Adenda N° 1

Al Estudio de Impacto Ambiental del Proyecto "Reapertura Operación Agua de la Falda, Proyecto Jerónimo"

**Figura 3
Ubicación Pozos de Monitoreo**

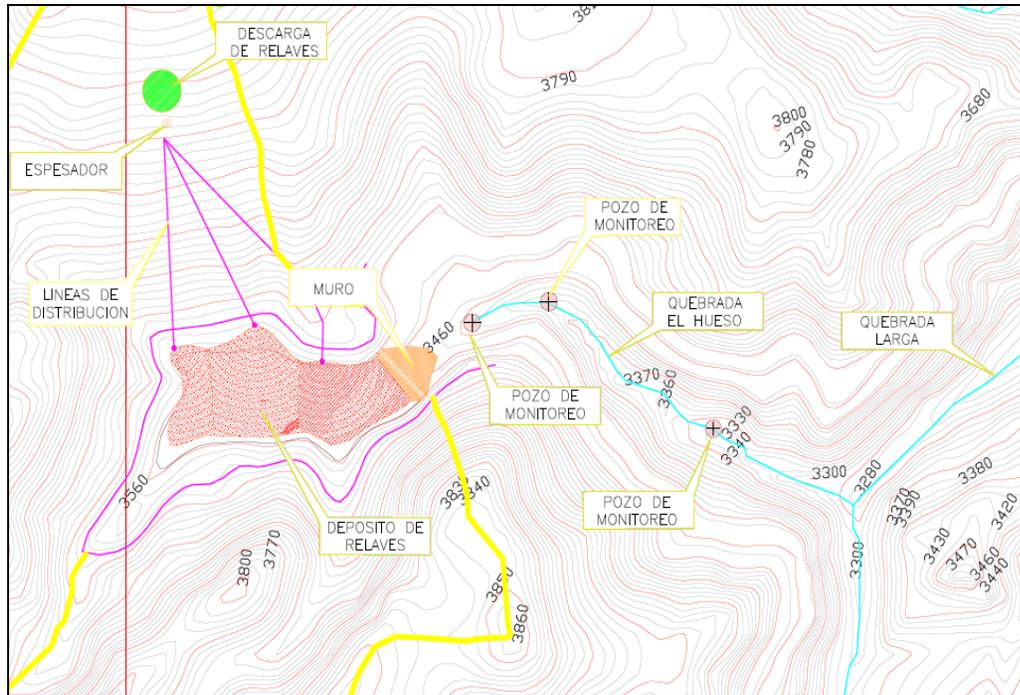
1.18 En relación al depósito de ripios (relave) espesados que se construirá se efectúan las siguientes observaciones:

1.60 Respecto al posible efecto de contaminación de aguas subterráneas en el sector del depósito de rios de lixiviación, se solicita al Titular definir la ubicación de los pozos de observación aguas abajo del depósito, el cual deberá entregarse en plano a escala adecuada, incluyendo toda la obra, con las quebradas correspondientes para poder apreciar la relación entre los pozos y el depósito.

Se adjunta plano con la ubicación de los pozos y la delimitación de la cuenca aportante al depósito de rípios (relave).

Se instalarán tres (3) pozos de monitoreo aguas abajo del muro del depósito de rios (relave) a los largo de la llamada Quebrada El Hueso. El primer pozo se ubica 50 m aguas abajo del pie del muro, el segundo a 250 m, mientras que el tercer pozo se ubica a 750 m aguas abajo de pie del muro. Se adjunta plano con la ubicación de los pozos y la delimitación de la cuenca aportante al depósito de rios (relave). La figura 3 muestra la ubicación de estos pozos en la respuesta 1.18 b).

Figura 2
Subcuencas Aportantes y Obras Desvío Escorrentías

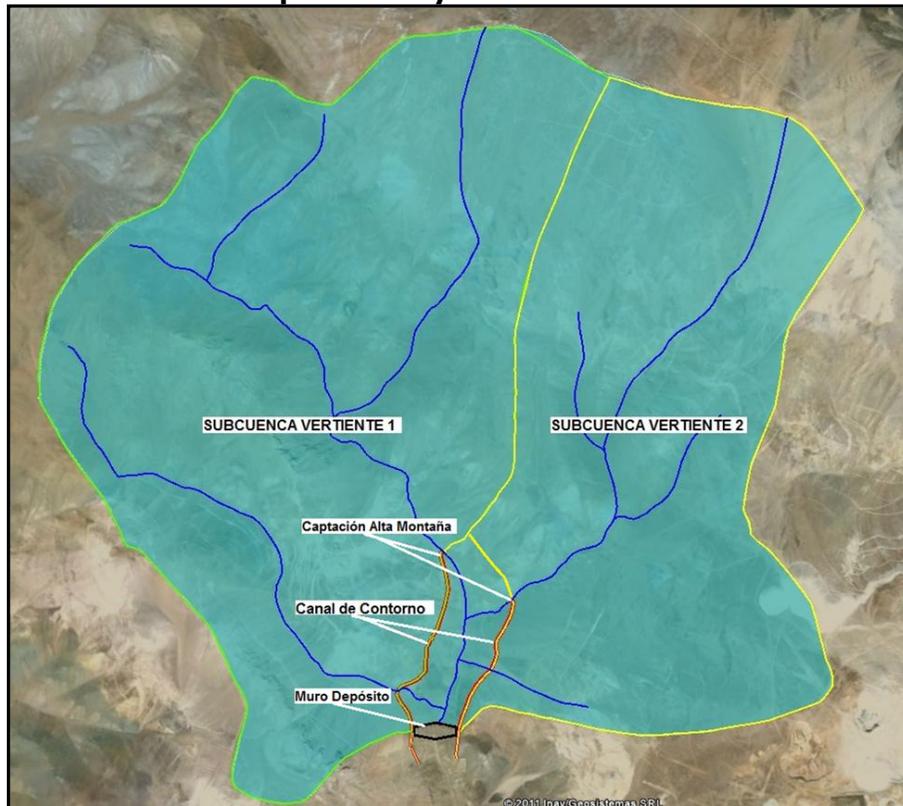
a) Respecto del canal de contorno que se plantea construir, se solicita al Titular señalar cual será su volumen, si este soportará las lluvias históricas del sector, cuales serán sus características técnicas y donde desembocarán las aguas que este canal capte.

Ambos canales han sido dimensionados con ancho basal 1,5 m, taludes transversales en la relación H:V 0,5 y pendiente longitudinal del 0,5%. En estas condiciones, la profundidad de los canales, considerando efectos de avalancha, deberá ser de 2 y 1,7 m, respectivamente. Las velocidades de escurrimiento están en el orden de los 1,5 m/s lo que minimiza el riesgo de socavación en zonas del trazado que puedan presentar cantos rodados o rípios.

Figura 8
Emplazamiento del Campamento de ADLF en Llanta

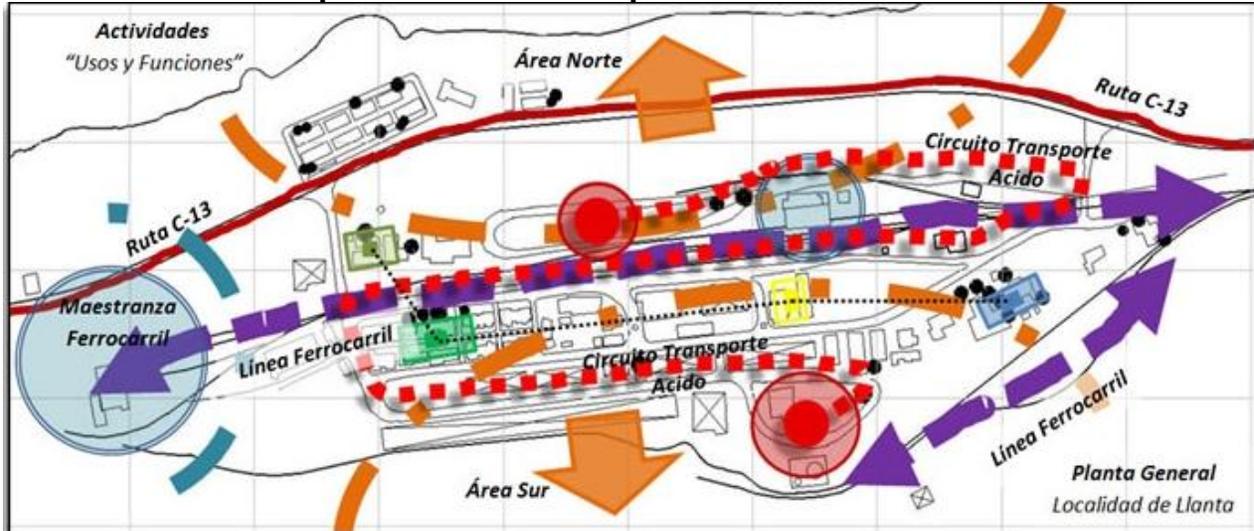
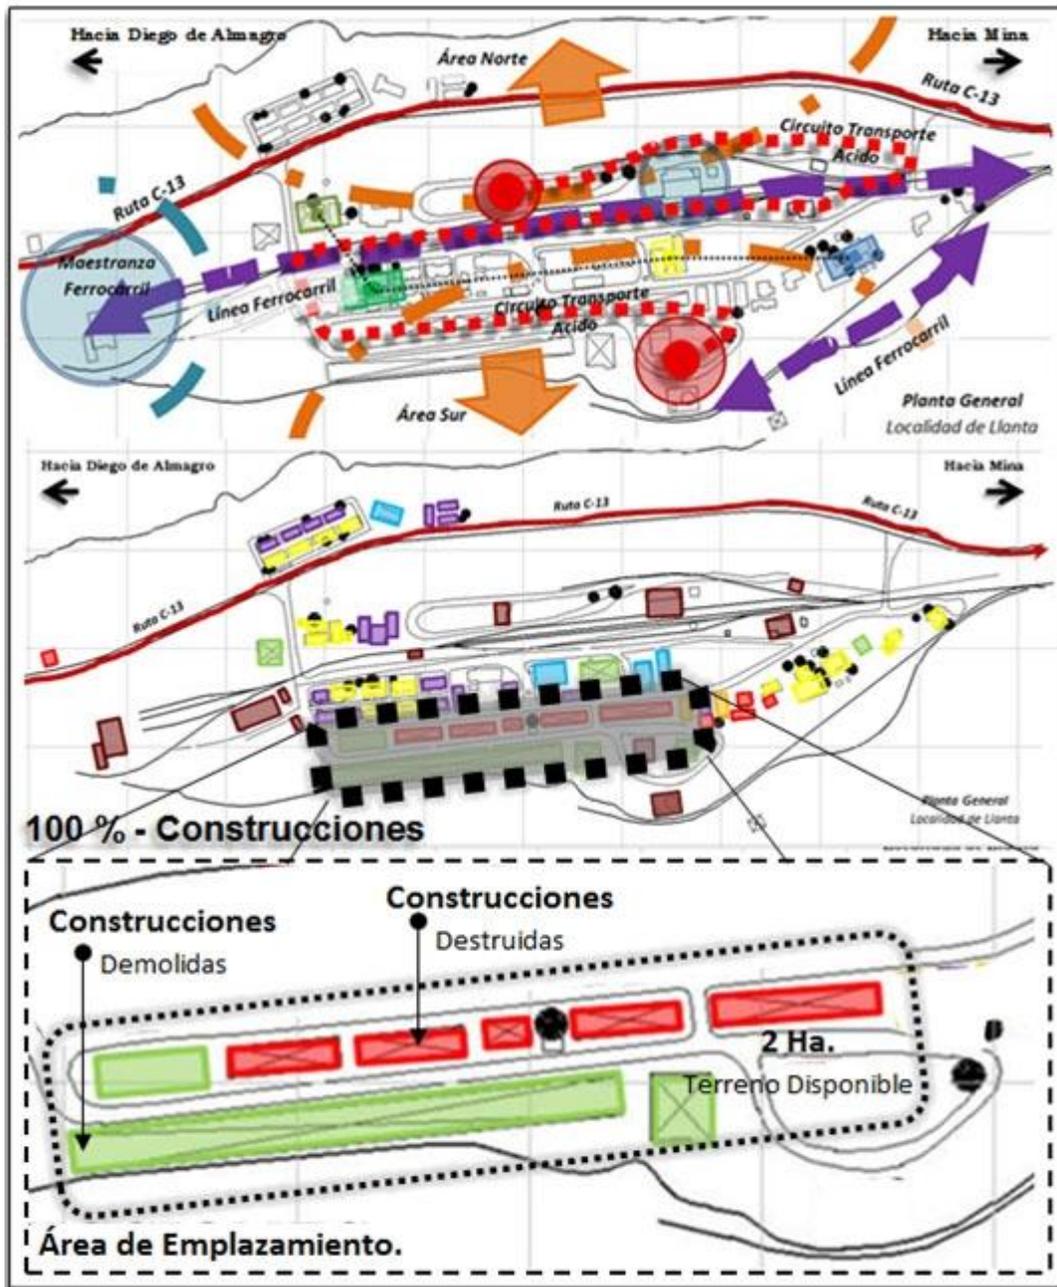
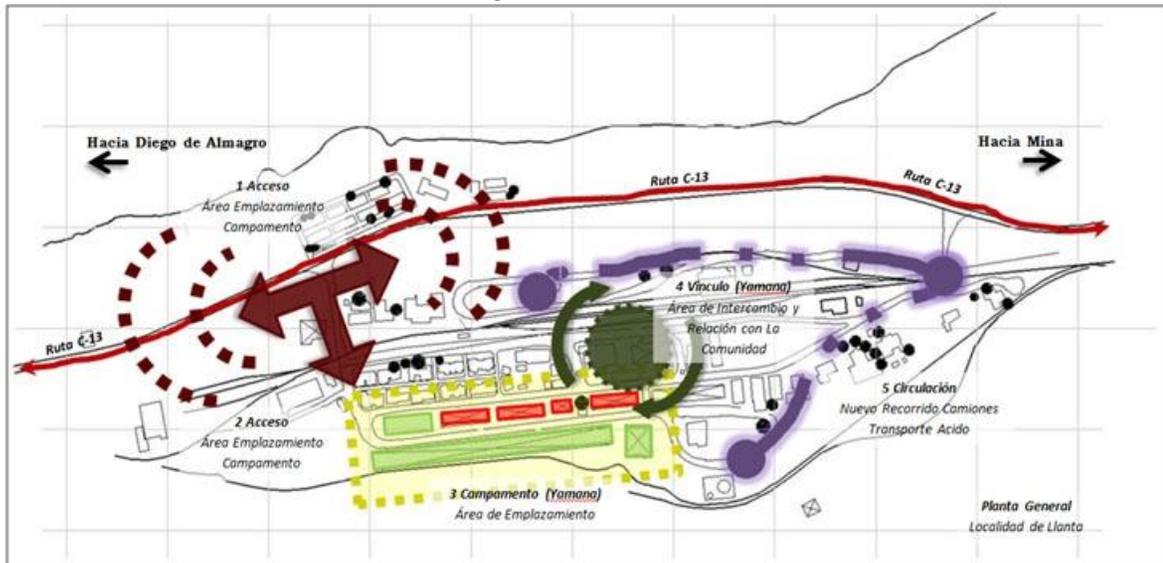
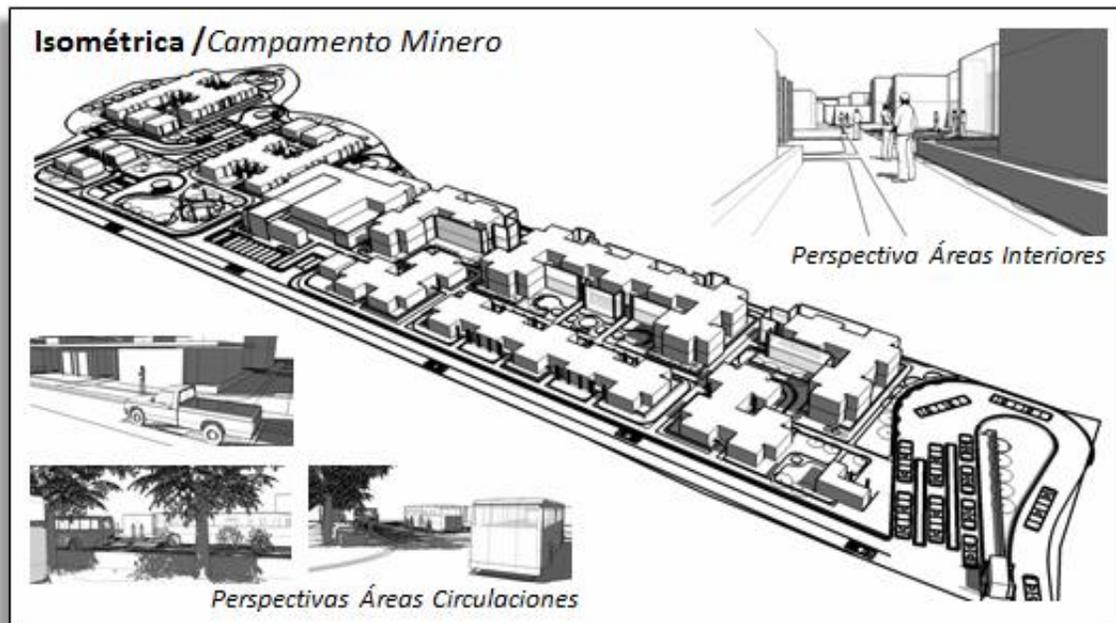
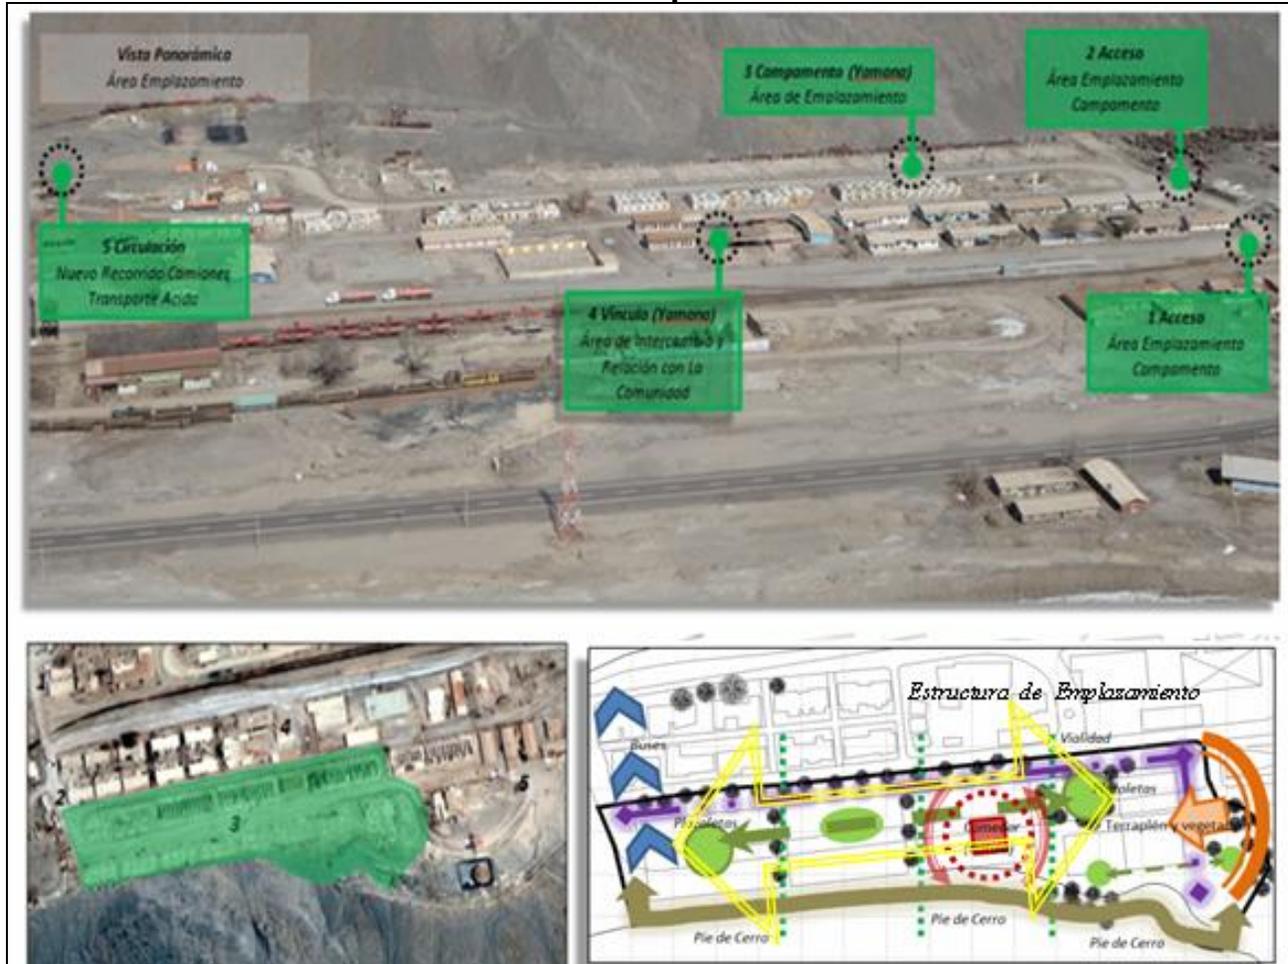
1.34 Se solicita al Titular presentar un plano específico en formato DWG con coordenadas UTM 19 S, Datum WGS 84 a escala 1:500 del campamento, detallando todas las modificaciones de este, el emplazamiento, disposición y materialidad

El campamento se emplazará en una porción del territorio ubicado en la "Área Sur" del poblado de Llanta, lugar que otorga una adecuada asociatividad, relación, vínculo y nexos con las construcciones y actividades existentes en la zona.

La Zonificación interior del conjunto "Campamento Minero", se estructura en base a cuatro sub áreas; dos de ellas habitacionales y dos de carácter servicios.

Figura 15
Rutas para el Transporte del Cianuro en la Región de Atacama

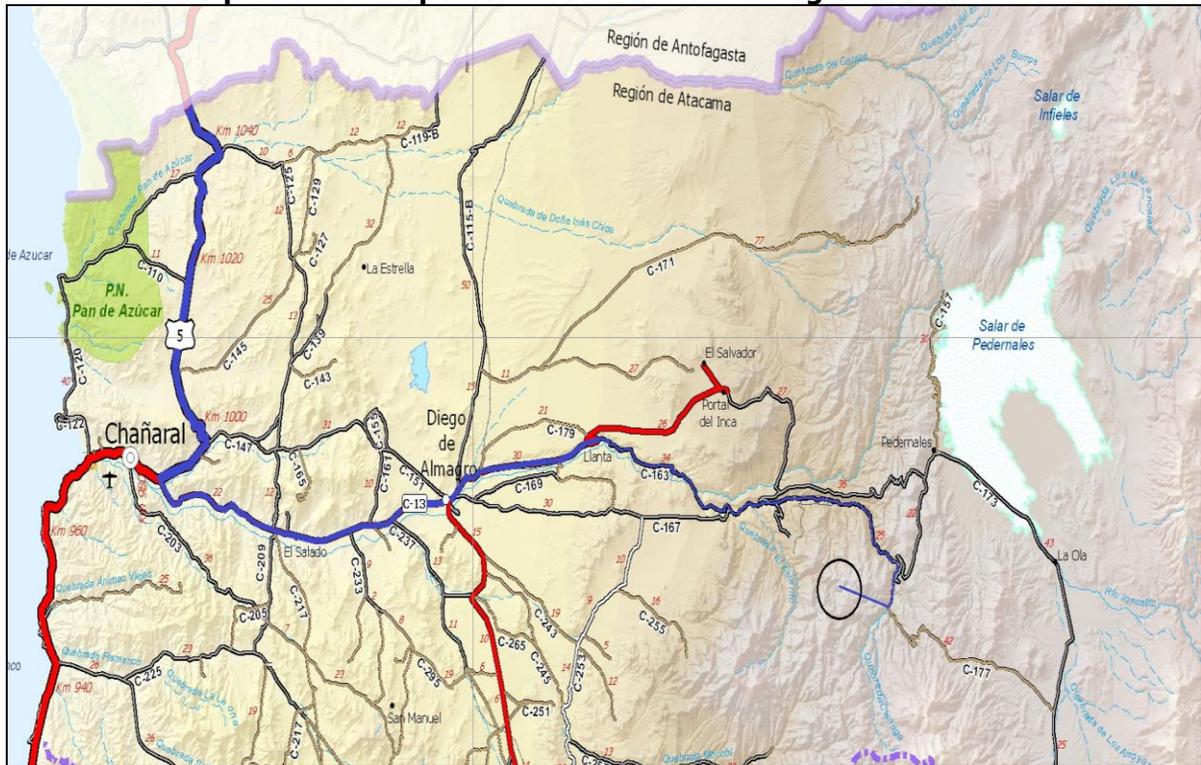
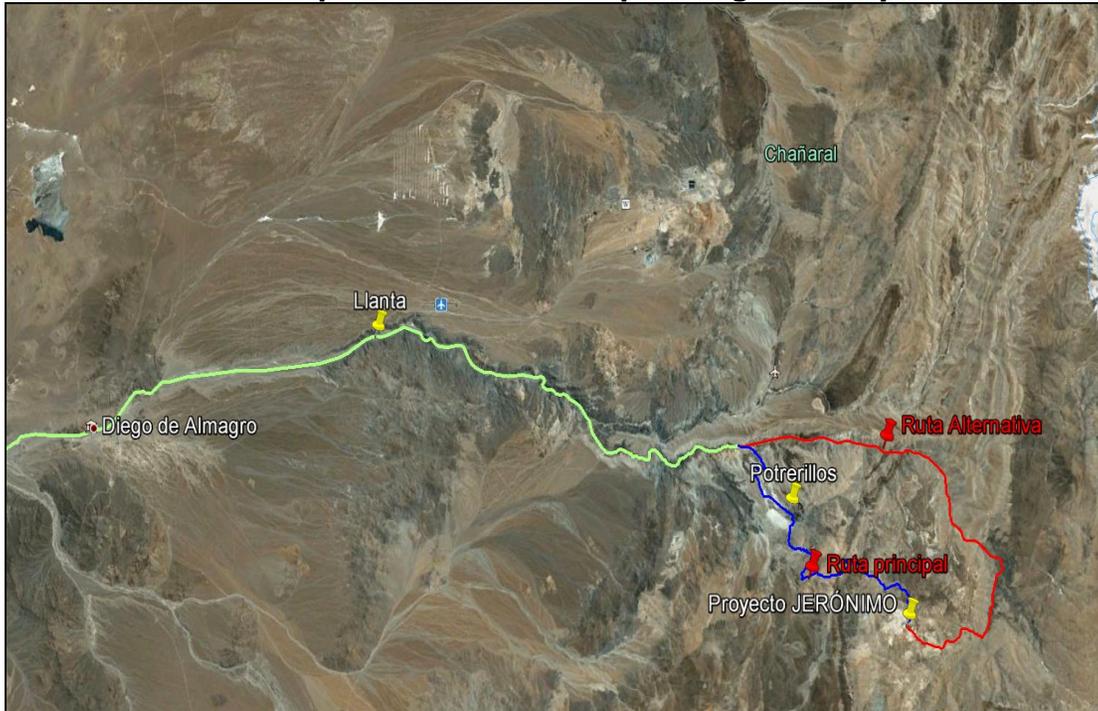
1.40 El Titular deberá indicar las rutas por donde se trasladará el cianuro y el plan de contingencia. Además de cumplir con la Resolución N° 427/2002 (Transporte cargas peligrosas).

Posteriormente al llegar a la III Región de Atacama por la Ruta 5 Norte dobla hacia la Ruta C-13, luego a la Ruta C-179 y finalmente la ruta C.167 para llegar al Proyecto Jerónimo. Todas estas rutas cumplen con la Resolución N° 427/ 2002 (Transporte cargas peligrosas) En la Figura se muestran las rutas transitadas con una línea azul.

A partir de Potrerillos se muestran dos rutas, una ruta principal de color azul y otra de color rojo como alternativa para llegar al Proyecto Jerónimo.
